### Adres- en onderzoeksgegevens

Adres installatie Venuslaan 8, 3190 Boortmeerbeek  
 Naam eigenaar niet bekend  
 Adres eigenaar niet bekend  
 Type object vrijstaande woning  
 EAN-code niet beschikbaar  
 Aard installatie bestaand  
 Doel onderzoek periodiek

Het onderzoek is verricht op 28/10/2015 volgens artikel art 271 van het AREI en onze procedure(s) TP1.

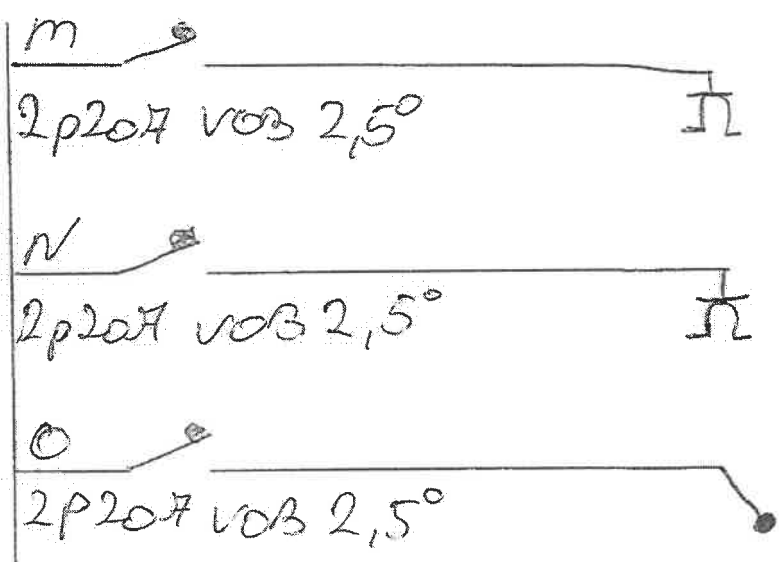
1. De installatie is niet voorzien van een ééndraadschema en situatieschema (art. 16, 268, 269).
2. De stroombanen zijn niet (allemaal) van een duidelijke verklaring voorzien (art. 16 en 252).
3. De leidingen van één of meer stroombanen zijn niet juist tegen overstroom beveiligd. De nominale stroomsterkte ( $I_n$ ) van de beveiliging dient aangepast te worden aan de toelaatbare stroomsterkte van de stroomafwaarts geïnstalleerde leiding en/of verbruiker
- 4.
